NOVIETNES SHĒMA

B			
A	Koriģēts lapu saraksts un vispārējie norādījumi sakarā ar korekcijām AU risinājumos	Arhitekts M.Dakteris	09.11.2015
KODS	IZMAIŅAS	IZM. IZDARĪJA	DATUMS
DARBA RASĒJUMS BŪVNICĪBAI			
IEPRIEKŠĒJS MATERIĀLS APSTIPRINĀŠANAI			
CAD RASĒJUMĀ AR ROKU VEIKTAS IZMAIŅAS IR SPĒKĀ, JA APLIECINĀTAS AR BŪVPROJEKTA VADĪTĀJA PARAKSTU.			
ĢENERĀLPROJEKTĒTĀJS: <div><div>NAMSS</div><div>ARHITEKTU BIROJS</div></div>			
sīa <b>NAMS</b> , Palasta iela 7, LV 1050, Rīga, tālr. (+371) 67211076, fakss (+371) 67221209, e-pasts: nams@namsarch.lv			
PASŪTĪTĀJS:	SIA "Rīgas Nami" Smilšu iela 14, Rīga, LV-1050	PASŪT.NR/ CLIENT'S No.  14-13	
BŪVOBJEKTS	Īslaicīgas lietošanas būve - pacēlājs ar nojumi pie Latvijas Nacionālās operas Aspazijas bulvāris 3, Rīgā	FAILA NOS. LNO_GP-Visparigie raditaji_A.dwg ARHĪVA NR. 12-17	
BŪVE	Īslaicīgas lietošanas būve - pacēlājs ar nojumi	DATUMS  16.11.2015	
RASĒJ. NOSAUKUMS		STADIJA	TP
VISPĀRĪGIE RĀDĪTĀJI NOVIETNES SHĒMA		MĒROGS	....

BŪVPROJ. VAD.:	S.Nikiforovs	DAĻA - RAS. NR.  GP-01/A	KOPĒJAIS LAPU SKAITS DAĻĀ  6
BŪVPROJ. DAĻ. VAD.:	S.Nikiforovs		
IZSTRĀDĀJA:	M.Dakteris

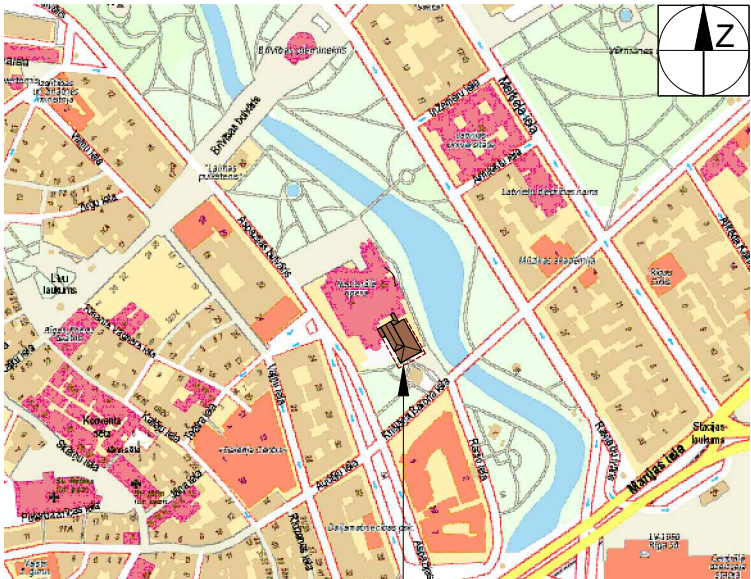
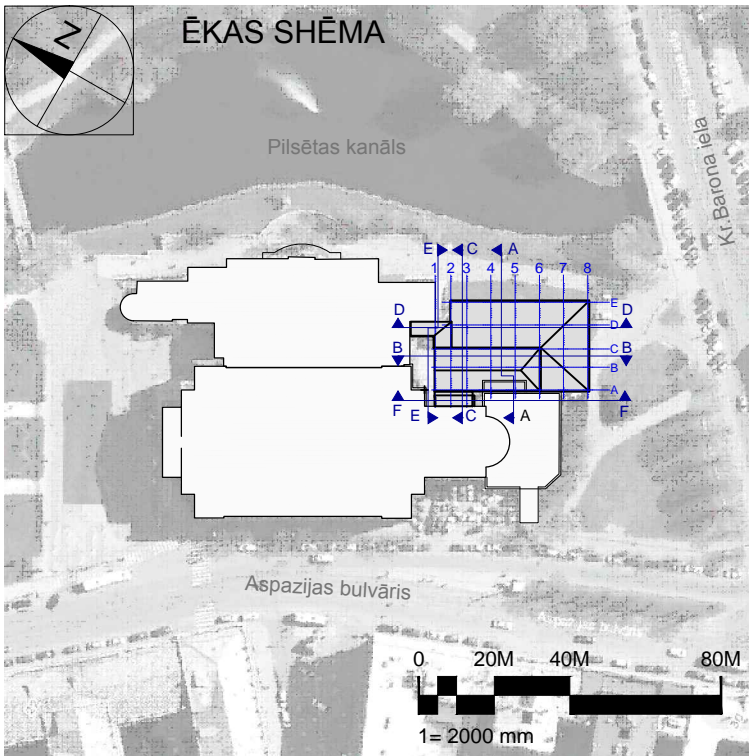
- Tehniskā projekta korekcijas apraksta būvniecības procesā autoruzraudzības kārtībā veicamās korekcijas 1.kārtas risinājumos.
- Izmaiņas ģenerālplāna risinājumos :

- Veiktas izmaiņas 1.kārtā veicamo labiekārtojuma darbu apjomos.  
Lai nodrošinātu pacēlāja montāžas un izkraušanas transporta ērtāku piebraukšanu 1.kārtā, tiek demontēts 1 esošā žoga posms un esošie vārti, kā arī paplašināta esošā brauktuve nojaucamā žoga posma zonā un koriģēta gājēju ietve . Iepriekš šie darbi bija paredzēti 2.kārtā. Demontēto esošo vārtu vietā paredzēts uzstādīt platākus iebraucamos vārtus esošajiem vārtiem analogā konstrukcijā.

- Tiek nomainīts 1.kārtā paredzētā pagalma pagaidu seguma (segums IV- starp 1.kārtas pagalma daļu un 2.kārtā izbūvējamo esošo pagalma daļu) ieseguma materiāls no asfaltbetona uz betona bruģakmens segumu.

- Pacēlāja bedre 1.kārtā tiek aizbērta un bedres zonā tiek veidots pagaidu segums.
  - Koriģēts pagaidu seguma (segums IV) apjoms.
  - Demontēt plānota lietus ūdens kanalizācijas posma tamponēšana sarkanajās līnijās.

- Ar šīm korekcijām tiek mainītas projekta GP sadaļas lapas GP-1, GP-2 un GP-4.
- GP risinājumus , kas netiek koriģēti ar šo korekciju sējumu skatīt 2015.gada 19.jūnijā Rīgas pilsētas būvvaldē akceptētā projekta „Īslaicīgas lietošanas būvei - pacēlājs ar nojumi pie Latvijas Nacionālās operas” (akcepta nr.BV-15-707-abv/C) GP sējumā , kā arī autoruzraudzības žurnālā un tam pievienotajās skicēs .
